新竹縣政府工程查核代表照片表

工程名稱：石子溪中、下游段排水路改善工程

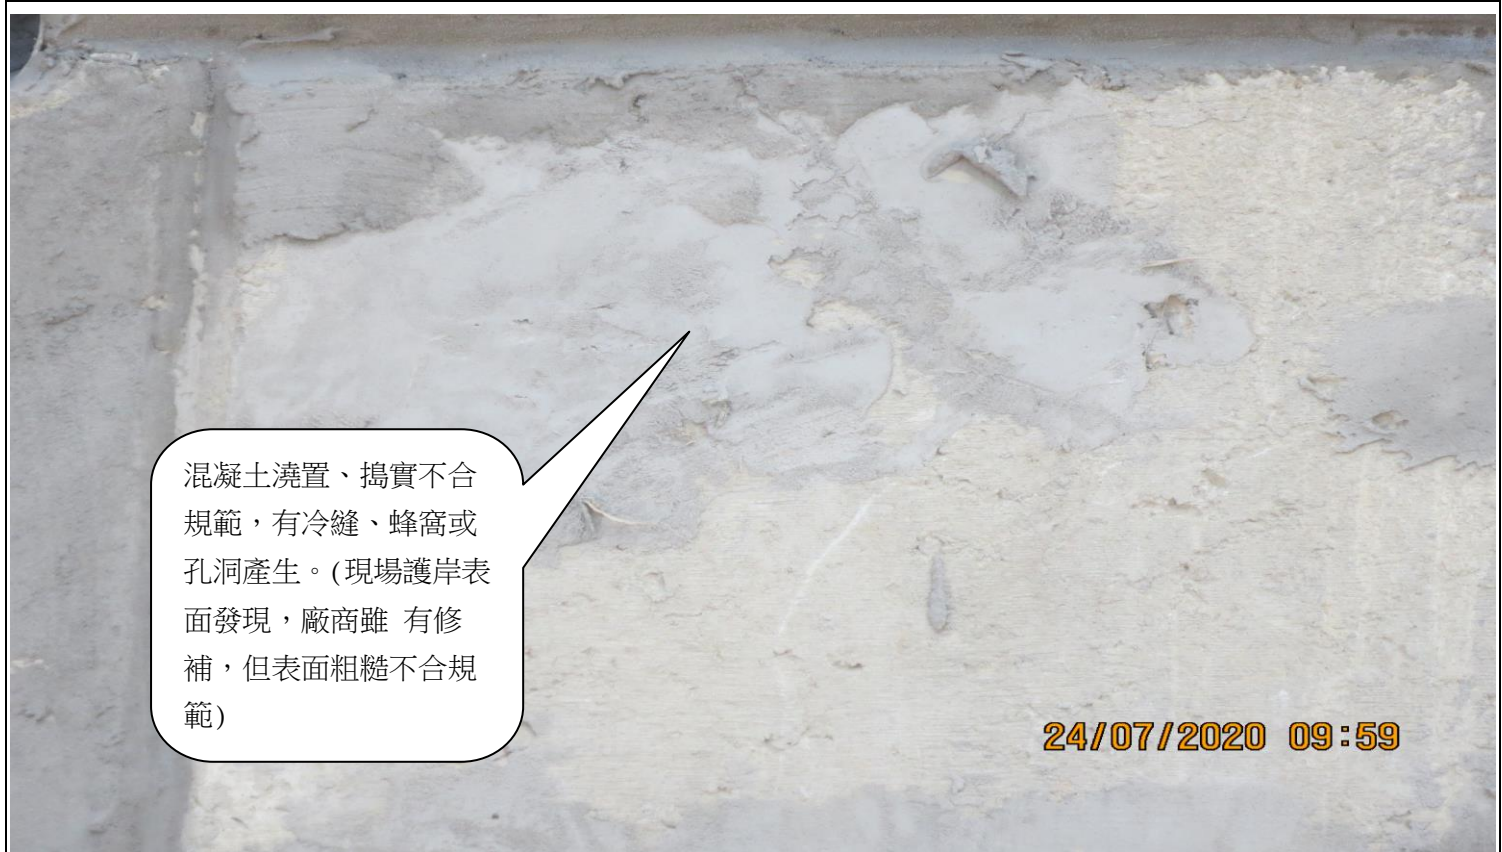
混凝土澆置、搗實不合規範，有冷縫、蜂窩或孔洞產生。(現場護岸表面發現，廠商雖有修補，但表面粗糙不合規範)
